改善箇所説明図

基準不適合の内容

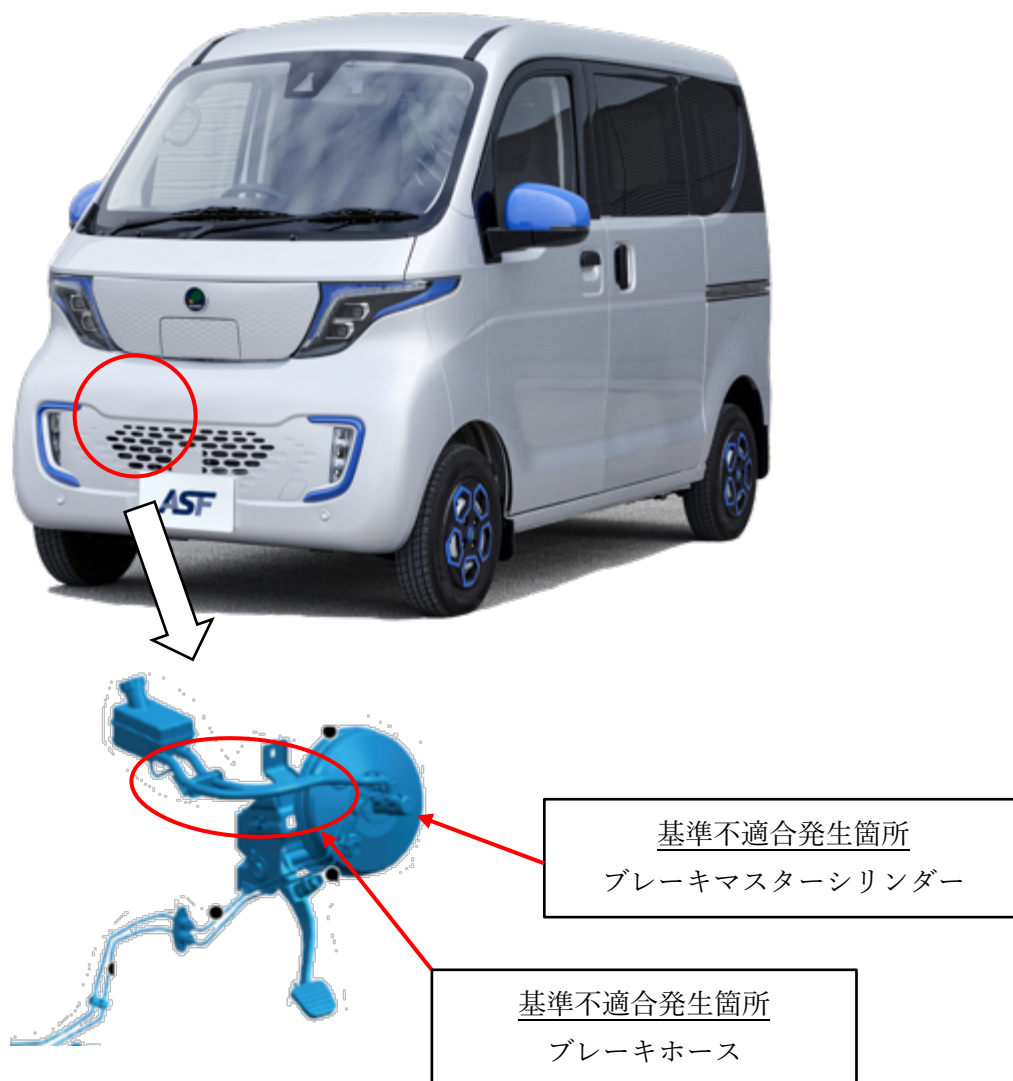
ブレーキフルードリザーバータンクとブレーキマスターシリンダー間に装着されているブレーキホースについて、製造指示が不適切なため、異品が組み付けられ、使用過程において当該ブレーキホース内のブレーキフルードと化学反応を起こすことがある。

さらに、化学反応により溶出したブレーキフルードがブレーキマスターシリンダー内のカップと化学反応を起こし、カップが劣化することがある。

そのため、低速でブレーキを踏み続けると、ブレーキマスターシリンダーの液圧が低下し、制動力が低下するおそれがある。

全車両、ブレーキホースを点検し、異品が組み付けられている場合は、ブレーキホースを正規品に交換し、ブレーキマスターシリンダーを新品に交換する。

識別：車台番号の 17 桁目の下に黄色ペイントを塗布する。
